**Avis de la Mission régionale d'autorité environnementale
de la région Nouvelle-Aquitaine
sur le projet de renouvellement et d'extension de carrière
à Baudreix, Mirepeix et Bourdettes (64)**

n°MRAe 2019APNA036

Localisation du projet : Communes de Baudreix, Mirepeix et Bourdettes (64)
Maître(s) d'ouvrage(s) : Dragages du Pont de Lescar
Avis émis à la demande de l'Autorité décisionnaire : Préfet des Pyrénées-Atlantiques
En date du : 27/12/2018
Dans le cadre de la procédure d'autorisation : Autorisation environnementale

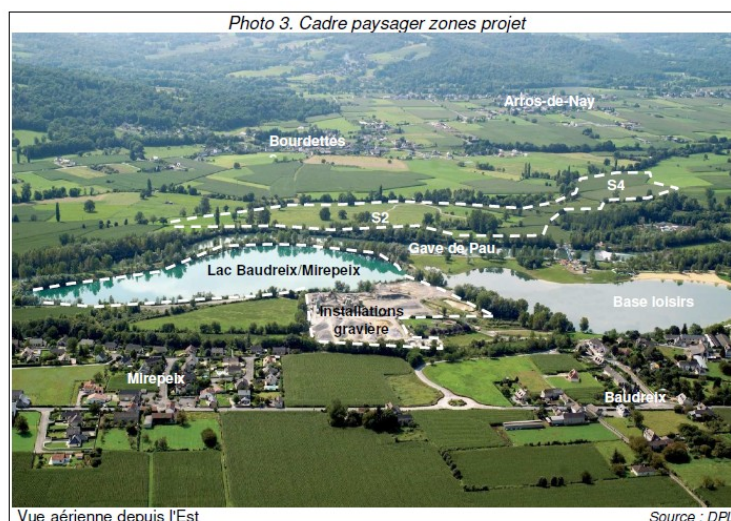
L'espace de mobilité du Gave est contraint au niveau des lacs de Baudreix. Le projet de gravière en rive gauche est en lien avec le secteur protégé par les ouvrages réalisés par l'institution Adour. Une convention entre l'exploitant de la gravière et l'institution Adour doit permettre de fixer le niveau de protection attendu et les responsabilités de chacun pour leur gestion dans le cadre de l'exploitation et sur le long terme.

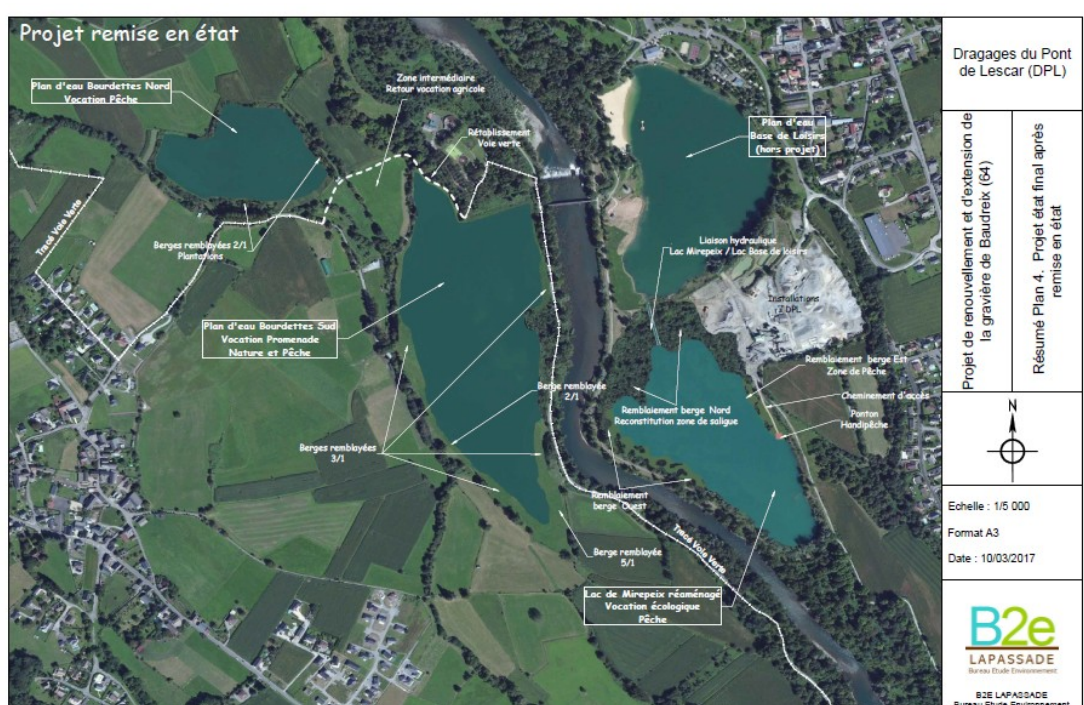
En ce qui concerne le bruit, Sur le site actuel, l'exploitation actuelle est en deçà du seuil des valeurs limites réglementaires. Pour l'extension, l'étude acoustique présentée met en évidence des risques de dépassement des seuils réglementaires d'émergences sonores, notamment au niveau des riverains du village de Bourdettes. **L'étude préconise des mesures de réduction du bruit et apporte, sans quantifier leur effet, des moyens de réduction : merlon de terre faisant écran acoustique, remplacement par du matériel moins bruyant, recul des distances de travail).** Des mesures acoustiques in situ sont prévues à la mise en exploitation afin de vérifier l'efficacité des mesures de protection et le cas échéant procéder à leur ajustement. **L'étude n'apporte pas à ce stade les éléments permettant d'attester la prise en compte suffisante de l'enjeu lié au bruit et devra être complétée avec les justifications adéquates des mesures proposées.**
